Námitka CJ MML 179937/15, Ing. Josef Ptáček, Ing. Marie Šimonová

pozemek parc. č.: 1932/30, 1945/6

katastrální území: Starý Harcov

Věc: NÁMITKA K NÁVRHU ÚZEMNÍ STUDIE STARÝ HARCOV-OSIKOVÁ-VŘESOVÁ
**(na základě "Veřejného projednání návrhu územní studie Starý Harcov-
Osiková-Vřesová ", konaného dne 23.9.2015)**

Obr.2: Příklad jiného možného řešení parkovacího stání na pozemku investora než je kolmé stání před garáží.

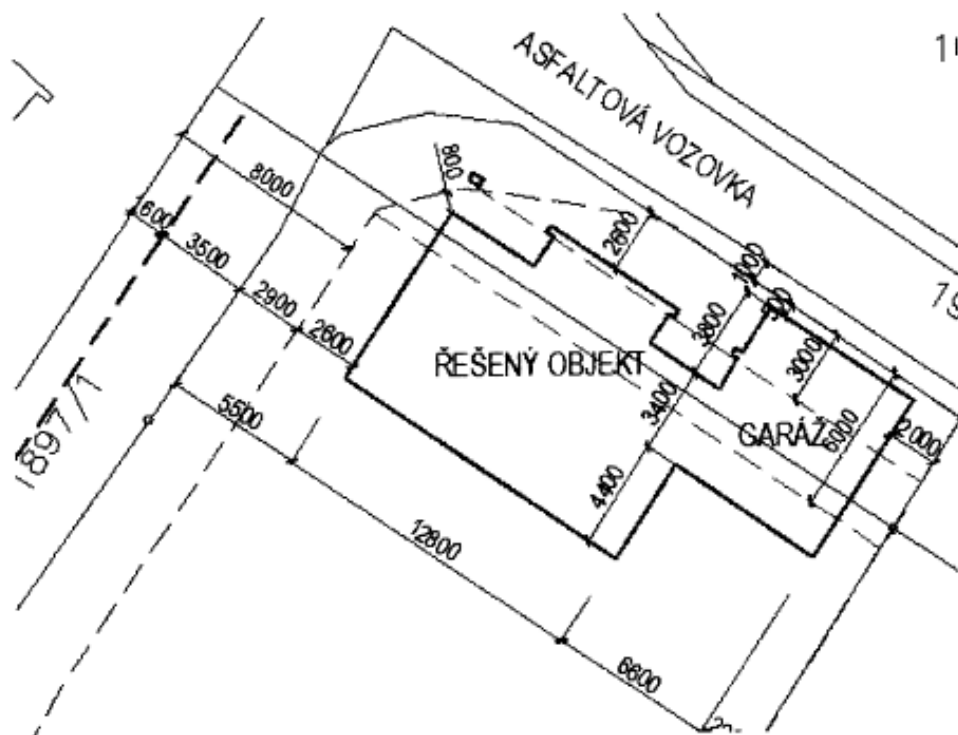
Se stávajícím nákresem vjezdu nesouhlasíme. Jak již bylo uvedeno v námítkě k předchozí studii, možné příjezdy na pozemek jsme při zpracování projektové dokumentace řešili podrobně.

Výjezd z garáže (naznačený studií) je navíc v b'

Parkování "návštěv na pozemku investora" je možné řešit i jiným způsobem, než kolmým stáním před garáží- např. podélným stáním při ulici Osiková (na pozemku investora)

Namítatel nesouhlasí se zakreslením vjezdu na pozemek.

Poloha rodinných domů a jejich tvar je v územní studii řešen jako řešení ideální, ovšem nezávazné, jak je uvedeno v legendě komplexního urbanistického návrhu. Poloha rodinných domů je určena regulačními čarami volnými a pevnými. Proto není vhodné v územní studii na pevně stanovit vjezdy na pozemky. Pro jednoznačnost bylo do územní studie doplněno, že umístění vjezdů na pozemky znázorněné ve výkresu č. 2 Komplexní urbanistický návrh vč. dopravy a regulací je orientační.
